OBSERVACIONES Y RESPUESTA OBSERVACIONES AL INFORME DE EVALUACION PRELIMINAR SOLICITUD PUBLICA DE OFERTAS SPO 2026-2

La Empresa para la Seguridad y Soluciones Urbanas -ESU, en el marco de las observaciones realizadas al informe de evaluación preliminar por los proponentes interesados en la Solicitud Pública de oferta – SPO 2026-2, se permite dar respuesta a las mismas de conformidad con la normativa que rige la modalidad de selección.

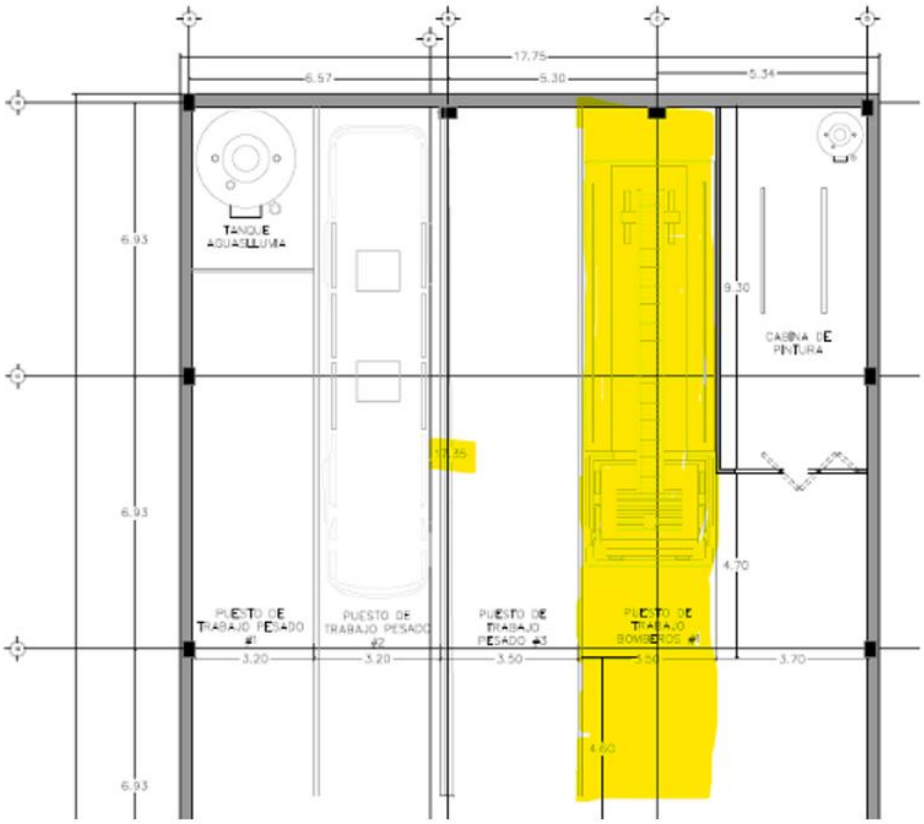
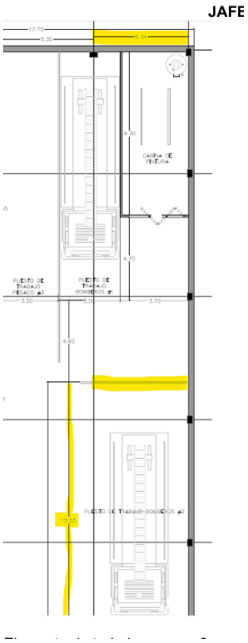
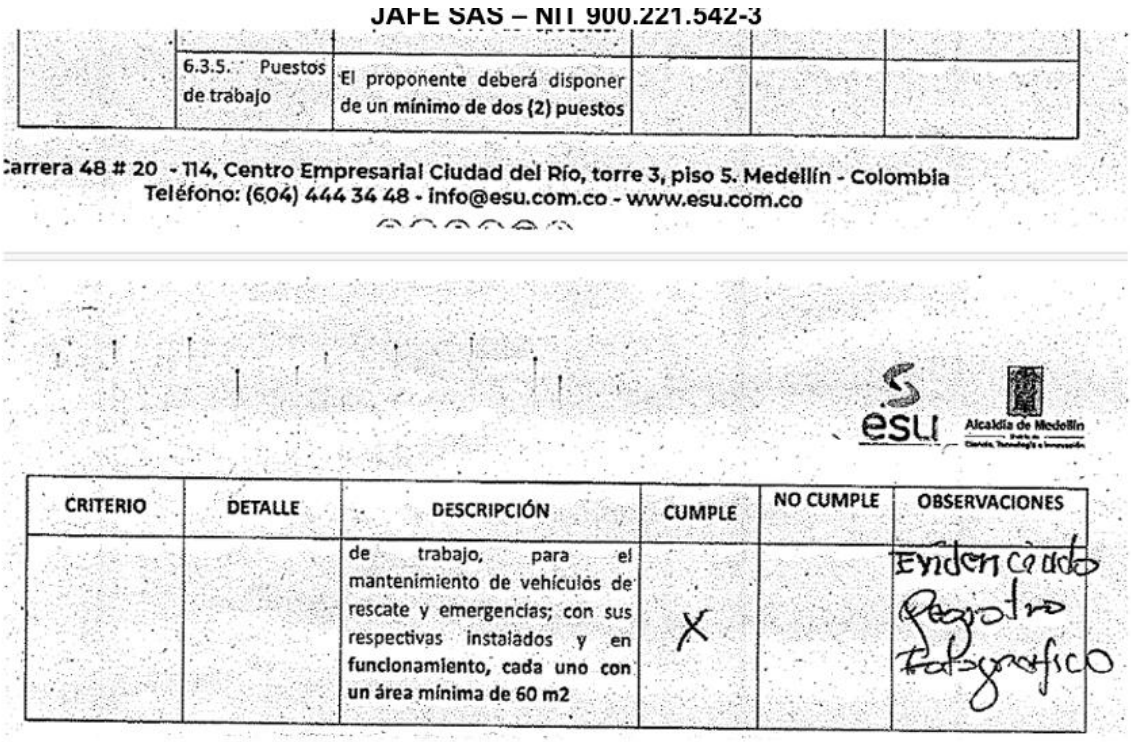
***Numeral 6.3.5. Puestos de trabajo**: Durante la verificación de la documentación técnica presentada por el proponente, específicamente del plano aportado para acreditar el cumplimiento del presente numeral, se evidenció que los puestos de trabajo no cumplen con las dimensiones mínimas exigidas en el pliego de condiciones, correspondientes a un área mínima de 60 mt2 para cada puesto de trabajo.*

Como se evidencia en la imagen el puesto 1 si cumple con las medidas pedidas 3.5 X 17.35 = 60.725 m2.

El puesto de trabajo numero 2 cuenta con las medidas de 15.55m X 5.34m = 83.037 m2 Del mismo modo se puede validar según el acta de visita que los puestos si cumplen con las medidas solicitadas y que existe un registro fotográfico que avala el cumplimiento

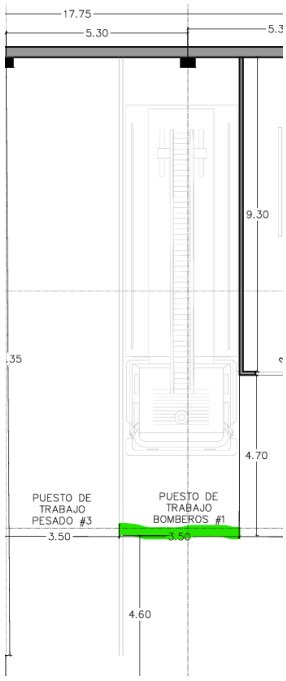
Como resultado de dicha verificación, se evidenció que el puesto de trabajo identificado como "Bomberos No. 1", de acuerdo con las cotas y dimensiones expresamente demarcadas en el plano presentado por el proponente, cuenta con un área de 3.5 X 14 mt, que equivale a un área de 49 m² medida inferior al área

mínima requerida de 60 m² exigida en el pliego de condiciones para cada puesto de trabajo.

Si bien en el escrito de subsanación el proponente manifiesta que dicho puesto de trabajo se extiende hasta una cota de 4,6 metros, la Entidad observa que esa área no se encuentra delimitada ni identificada en el plano como parte del puesto de trabajo, razón por la cual no es posible considerarla para efectos de acreditar el cumplimiento del requisito técnico.

Revisión fichas tecnicas
y Alineación de luces

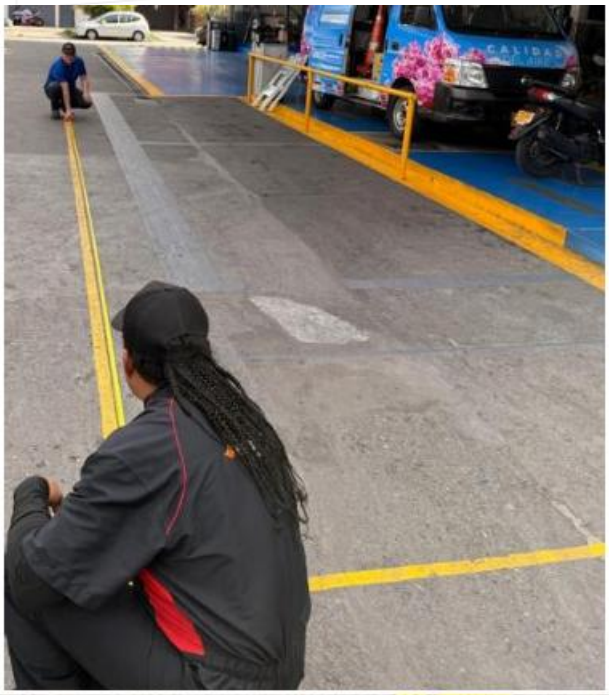
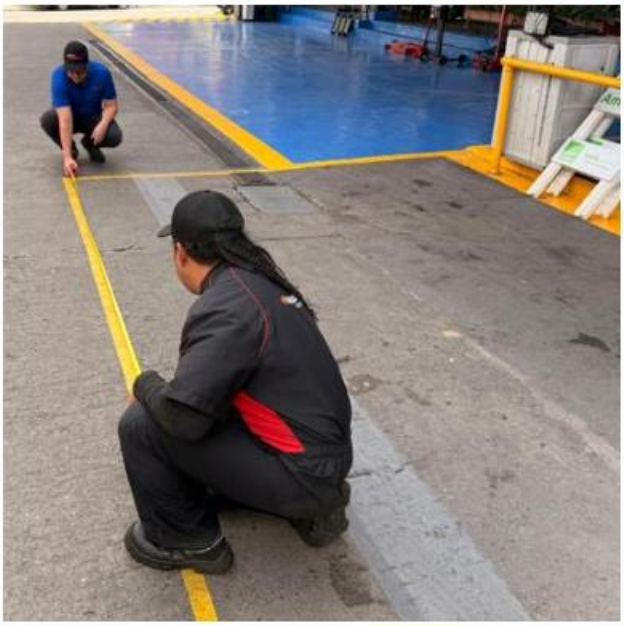
Para facilitar la verificación objetiva de esta aclaración y fundamentar el análisis del comité evaluador, adjuntamos: • Anexo (Evidencia Fotográfica Aclaratoria): Registro de la nueva demarcación en el suelo, alineada con el espacio físico real y libre del taller.”

Por lo anterior, solicitamos respetuosamente al comité evaluador acoger esta aclaración técnica, constatar que la infraestructura de la propuesta cumple objetivamente con el pliego de condiciones desde su origen y, en consecuencia, asignar los 35 puntos restantes para un total de 70 puntos en el factor 4.5.2.4."

Plano inicialmente presentado

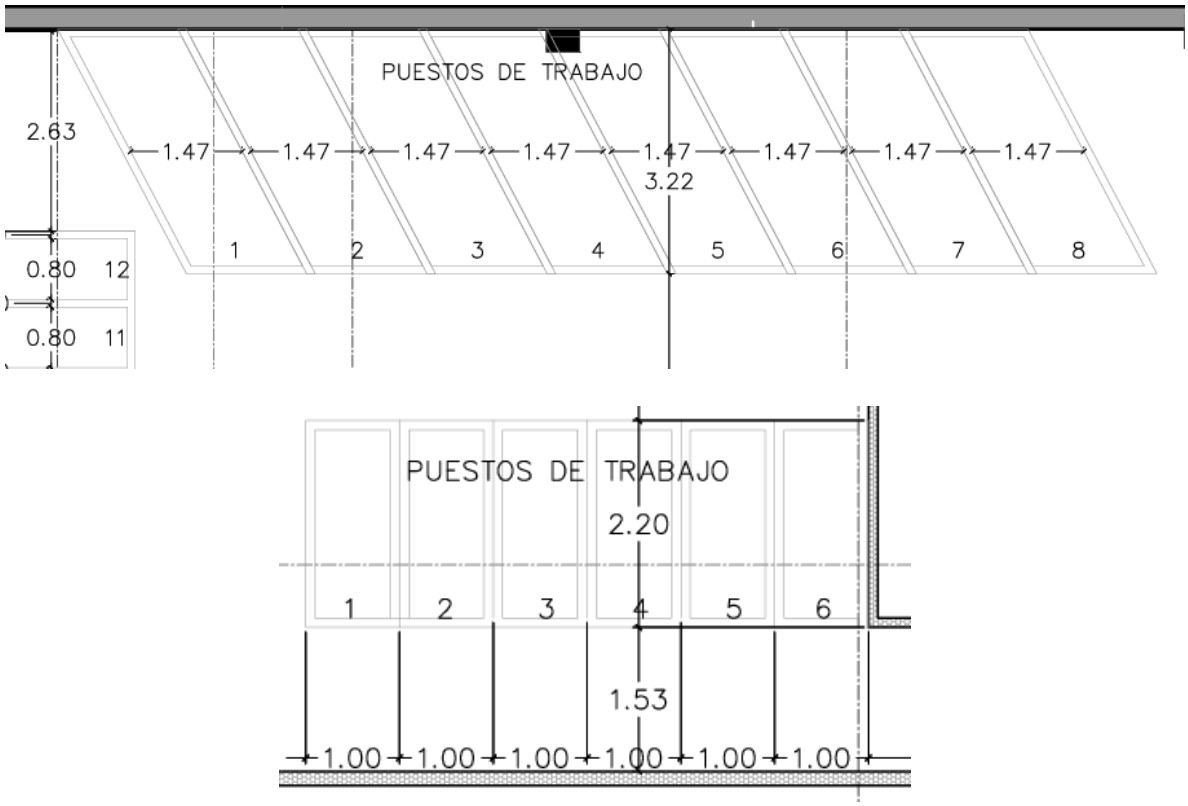
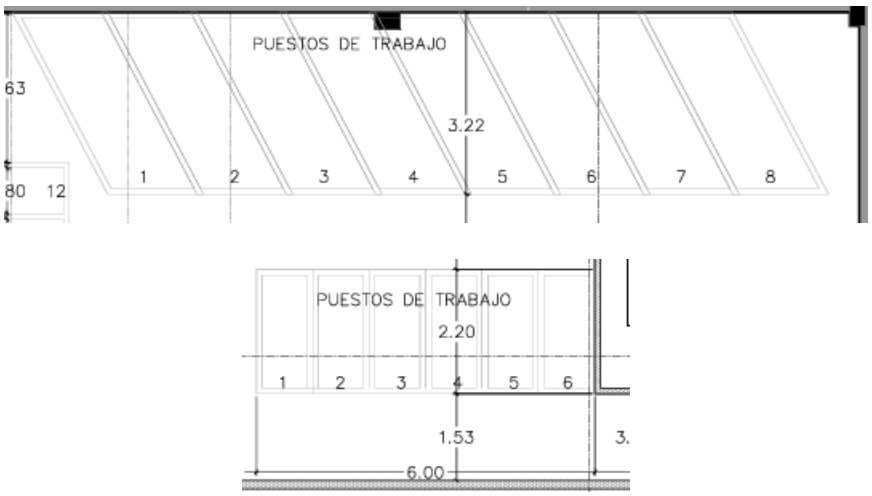
Esta verificación fue realizada con base en el plano presentado por el propio proponente, el cual constituye el medio de acreditación definido por el pliego de condiciones para este requisito. En consecuencia, la aclaración gráfica allegada durante la etapa de observaciones no desvirtúa el resultado de la evaluación documental inicialmente realizada, toda vez que la verificación debía efectuarse con fundamento en la información contenida en la propuesta presentada al momento del cierre del proceso.
